# ZESÍLENÍ SPOJŮ HLINÍKOVÉHO PLATA POMOCÍ PRODLOUŽENÝCH PALCOM SVOREK

## Obsah TI 47:

**Obr. č. 2. Místa výměny PALCOM svorek**

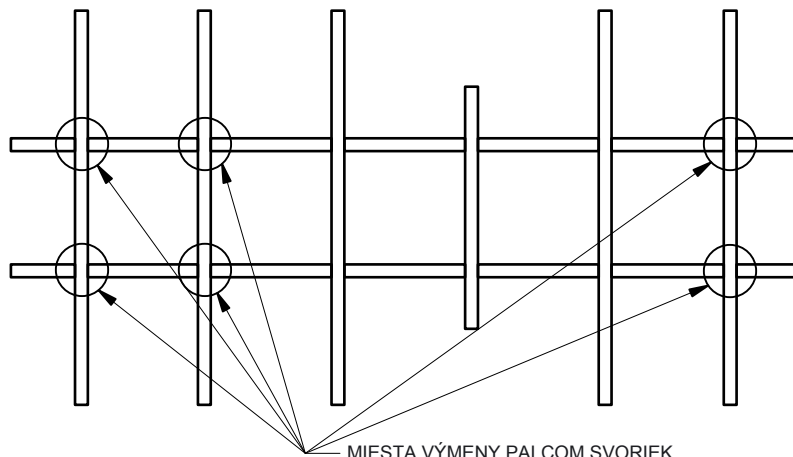
- Současně používaná Palcom svorka - 6600197777 v místech spojů (viz. Obr. č. 2) příčnicku s pomocným rámem, bude nahrazená novou Palcom svorkou se skladovou kartou 6600197778 (Obr. č. 1) s prodlouženým profilem PALCOM (6600107777). Jde o výměnu svorek v místě spojů prvního a druhého příčnicku s pomocným rámem a dvou svorek v místě spoje posledního příčnicku s pomocným rámem. (V obou případech ve směru od předního čela)
- Ostatní spoje jsou provedené bez změny - Palcom svorkou 6600197777.
- Je potřebné dbát na to, aby při utahování Palcom svorek nebol překročený předepsaný utahovací moment (49 Nm).
